„SK Modřany – provozní budova a hrací plocha“ - žádost o vyjasnění zadávací dokumentace

Uchazeč žádá zadavatele veřejné zakázky o poskytnutí vysvětlení zadávací dokumentace pro podání nabídky pro uvedenou zakázku, a to zodpovězením níže uvedených dotazů:

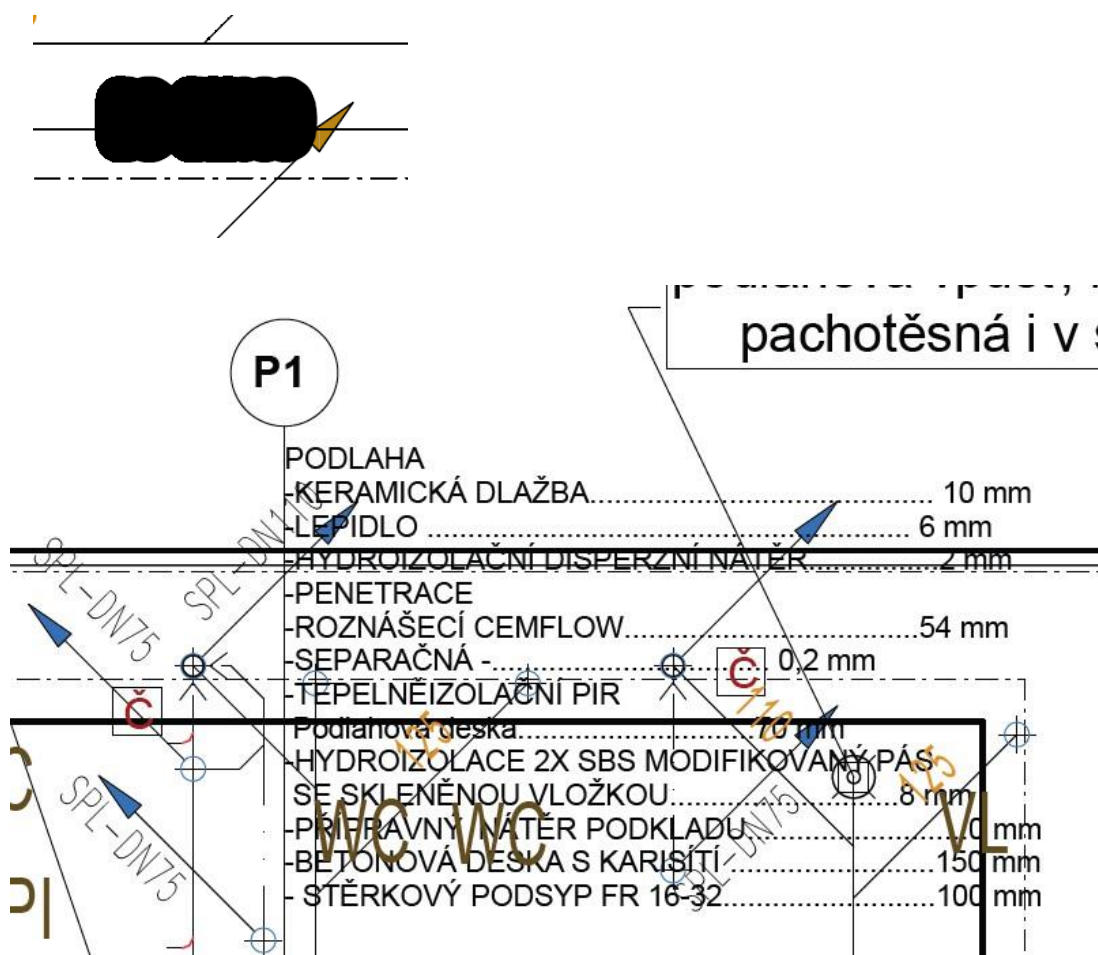
Žádáme o revizi výkresů: výkresy obsahují nečitelné poznámky a kóty. Viz obrázek:

Zasíláme v příloze
